Assunto **Pedidos de Esclarecimentos III - Edital de Pregão Presencial N.º 014/2021 - Processo Administrativo N.º 1125/2021**
De Deode Licitação <deodelicitacao@gmail.com>
Para <licitacao@cmmacae.rj.gov.br>
Data 2021-12-02 14:55

Edital de Pregão Presencial N.º 014/2021

Processo Administrativo N.º 1125/2021

Assunto: Pedido de Esclarecimento

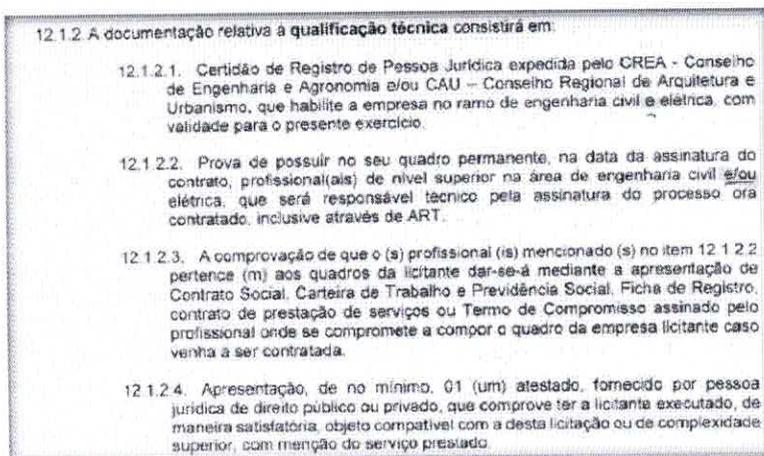
Após análise detalhada e minuciosa do Edital supracitado, bem como de seus anexos, notadamente do Termo de Referência, acerca dos requisitos de habilitação referente a características, capacidade técnica operacional, conforme o print de edital abaixo:

No item 12.1.2.1 há exigência expressa da Certidão de Registro de Pessoa Jurídica expedida pelo CREA tanto para engenheiro civil E para engenheiro eletricista, aqui há o entendimento que sejam ambos profissionais deverão estar configurados em tal documento.

Ao passo que, no item 12.1.2.2 profissionais de nível superior na área de engenharia civil E/OU elétrica.

Trata-se, portanto, de exigência que subordina a empresa a comprovar que possui em seu quadro permanente, na data prevista para entrega da proposta, profissional habilitado de nível superior que comprove ter executado o objeto deste certame.

Neste sentido, pergunta-se se o item 12.1.2.1: deverá constar na Certidão de Registro de Pessoa Jurídica expedida pelo CREA engenheiro civil E/OU para engenheiro eletricista, conforme fixado no tópico posterior 12.1.2.3.

Em resposta ao questionamento, esclareço que o subitem em questão, refere-se ao ramo de atividade da empresa, que deverá conter engenharia civil e engenharia elétrica, em nada se refere aos responsáveis técnicos da empresa, tal exigência entendida por parte da requerente, se dará no **momento da assinatura do contrato** conforme subitem 12.1.2.2 do edital, que neste caso, deverá a empresa possuir profissional de nível superior na área de engenharia civil e/ou elétrica.

Em relação a comprovação exigida no subitem 12.1.2.2 do edital, a mesma deverá ser realizada conforme o subitem 12.1.2.3 do edital.
